1.2 JUSTIFICACIÓ DEL COMPLIMENT DELS INFORMES DELS TÈCNICS MUNICIPALS

Per tant, el present annex incorpora els requeriments dels informes esmentats, tal com es justifica en l'apartat següent '*JUSTIFICACIÓ DEL COMPLIMENT DELS INFORMES DELS TÈCNICS MUNICIPALS*'.

PROJECTE D'URBANITZACIÓ DEL PPU Núm. 5 "PUIGNERÓ"
ANNEX QUE DÓNIA COMPLIMENT ALS INFORMES DELS TÈCNICS MUNICIPALS EMESOS EL JULIOL DE 2012

4.2

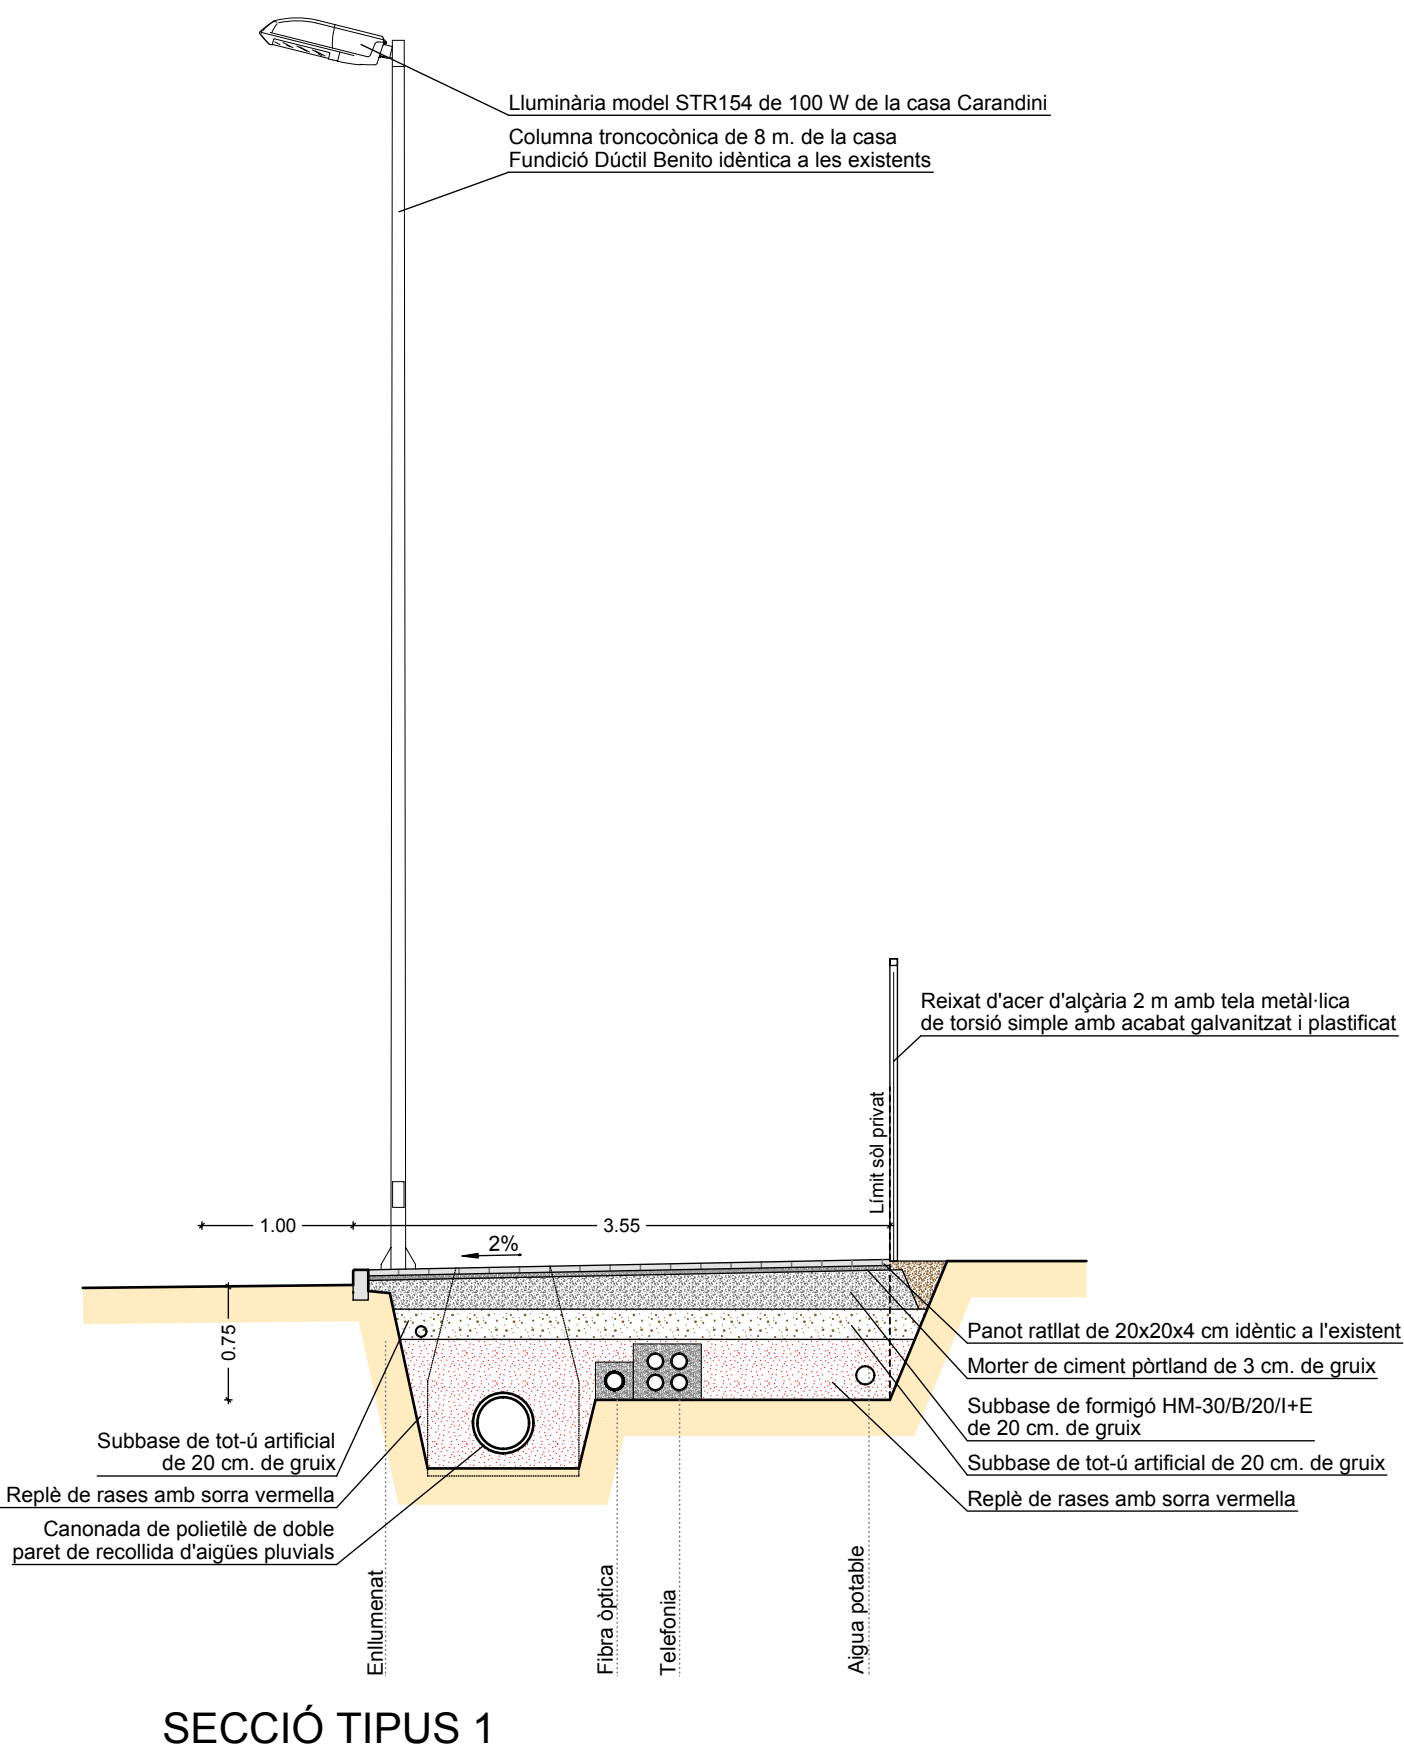
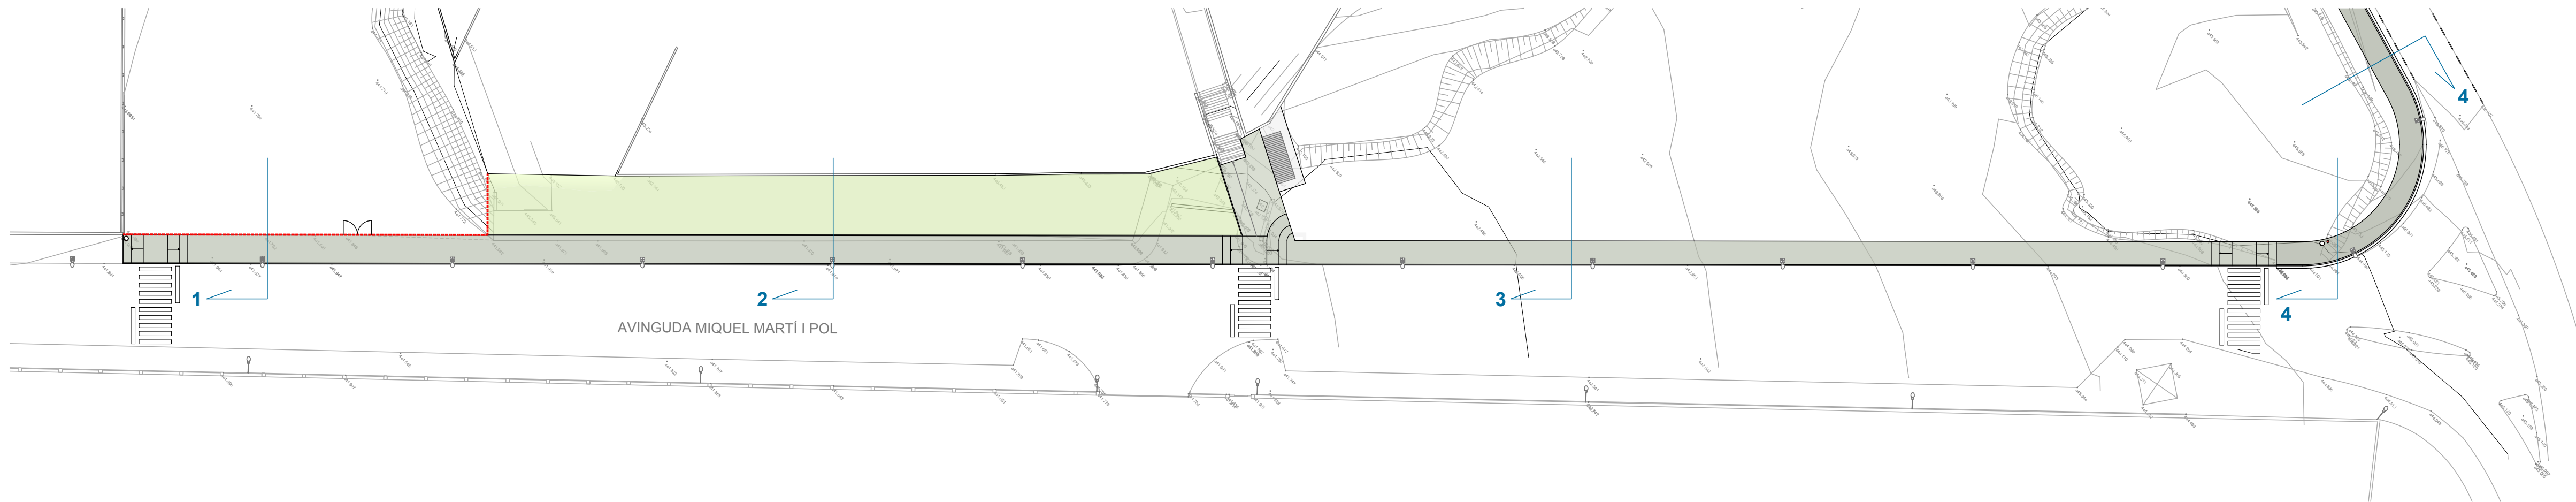
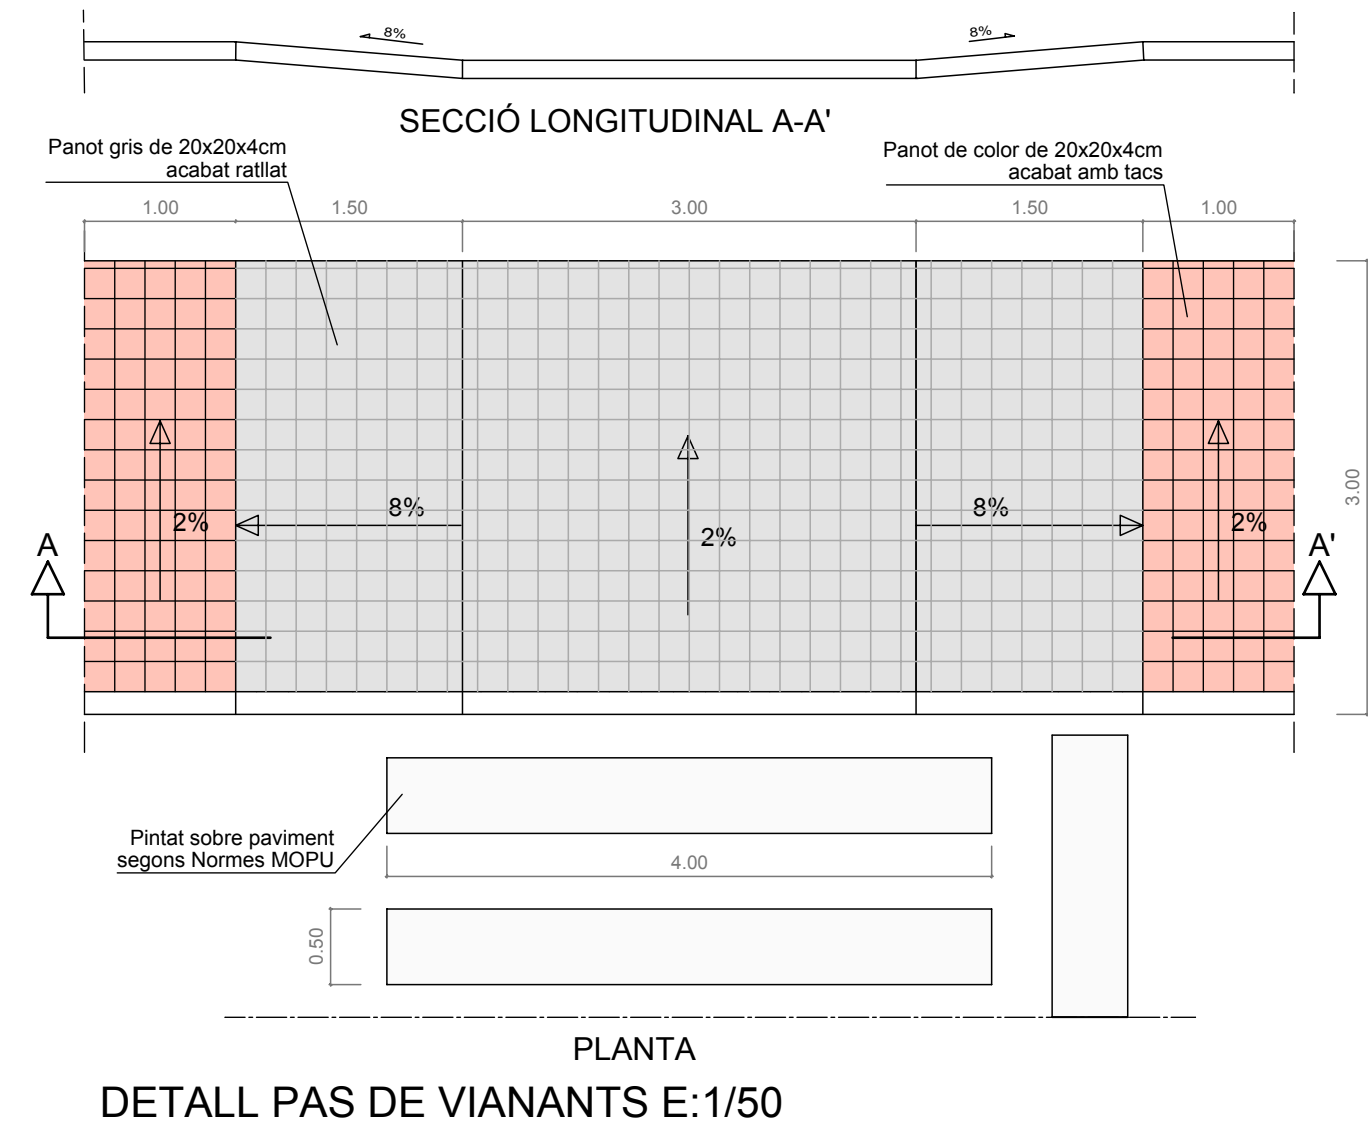
- Punt 3. *'Cal estudiar en detall el tram de vial situat al final de les escales que donen al passatge peatonal d'accés al veïnat del Bac de Roda, de 6 metres d'amplada i amb un desnivell de 0,78 m, tant respecte als materials com respecte a les entregues del mateix.'*

- Punt 5. *'D'acord amb les indicacions de l'Ajuntament, l'espai lliure de forma rectangular situat en el lloc on actualment es troben situats els coberts a enderrocar, anirà acabat amb praderia, sense col·locar-hi ni bancs ni cap tipus d'espai verd, mantenint únicament el tractament de l'heura que tapa el mur posterior existent, tal com es pot veure en la secció tipus 2 del plànol nº5.'*

‘Es pot plantar herba de praderia, utilitzant varietats hidròfiles amb baix requeriment hídric i creixement lent, però sobretot caldria assegurar que el substrat comptés almenys amb un gruix homogeni d'almenys 20 cm.’

Els plànols 4.1 'Planta pavimentació – Rasants i alineacions' i 4.2 'Planta pavimentació – Detalls' incorporen el tractament d'aquest àmbit de l'espai públic.

Els plànols 4.1 'Planta pavimentació – Rasants i alineacions', 4.2 'Planta pavimentació – Detalls', i 5 'Seccions – Detall pas de vianants' incorporen el tractament d'aquest espai.

Els plànols 4.1 'Planta pavimentació – Rasants i alineacions', 4.2 'Planta pavimentació – Detalls', i 5 'Seccions – Detall pas de vianants' recullen aquesta prescripció.

XARXA CLAVEGUERAM

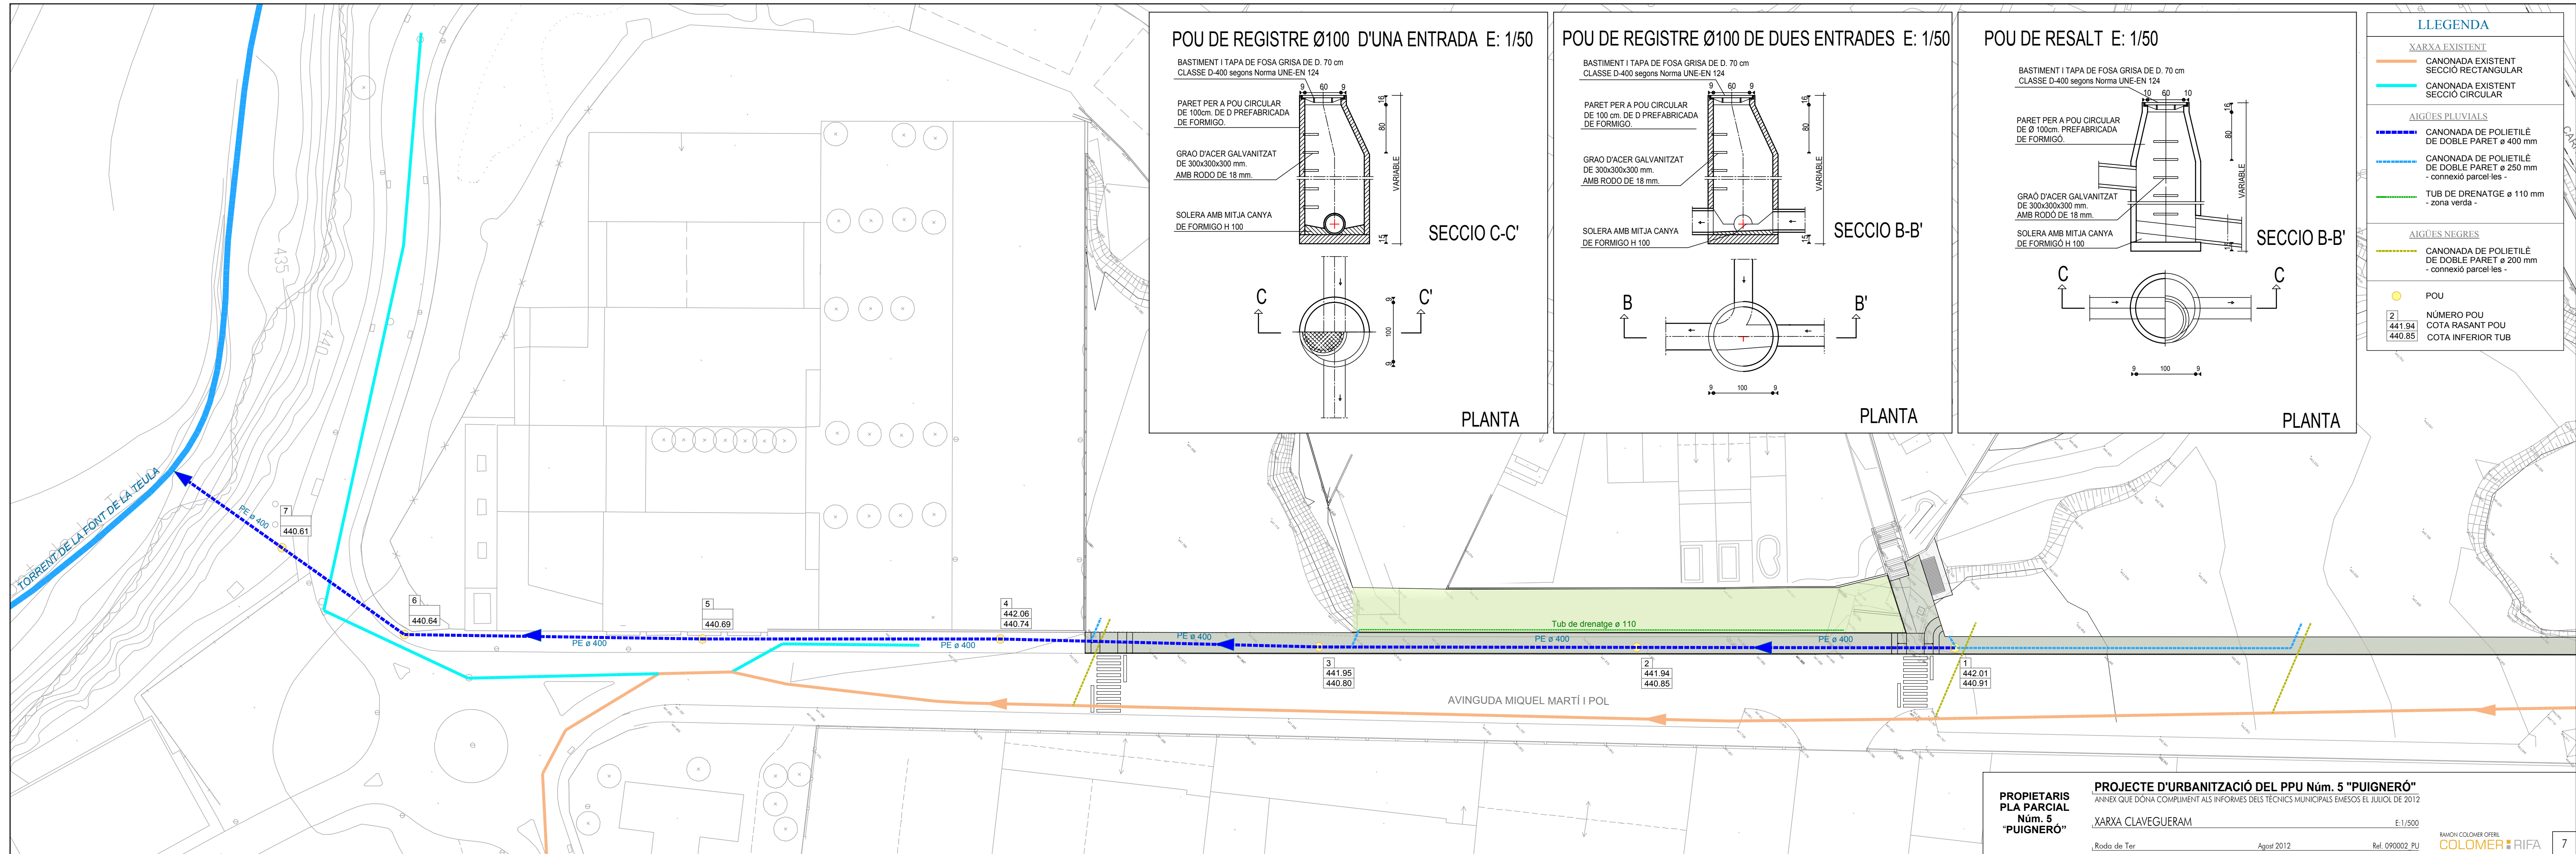
- Punt 7. *'Caldrà resoldre el desguàs interior de la parcel·la resultant mentre no es procedeixi a la seva edificació, per tal d'evitar l'embassament d'aigües de pluja amb els conseqüents problemes sanitaris que això comporta, atès que la cota del mateix és inferior a la cota de la vorera a construir.'*

- Punt 8. *'La claveguera de nova construcció prevista haurà d'arribar fins al límit del Pla parcial per la carretera de Manlleu, amb la construcció dels corresponents pous de registre i embornals de recollida d'aigües pluvials.'*

El plànol número 7 'Xarxa clavegueram' incorpora una reixa de recollida de les aigües pluvials situada en el vèrtex sud de la parcel·la privada (que és el punt de menor cota topogràfica), per tal de recollir les aigües de pluja de l'interior del sòl privat. Aquesta reixa podrà retirar-se quan es procedeixi a l'execució del paviment de la parcel·la, aprofitant-se la canonada de connexió amb el col·lector principal.

Després de les converses amb els tècnics municipals, el plànol número 7 'Xarxa clavegueram' es modifica de manera que es preveu una nova connexió (tant de xarxes pluvials com residuals), en la part central de la parcel·la privada.
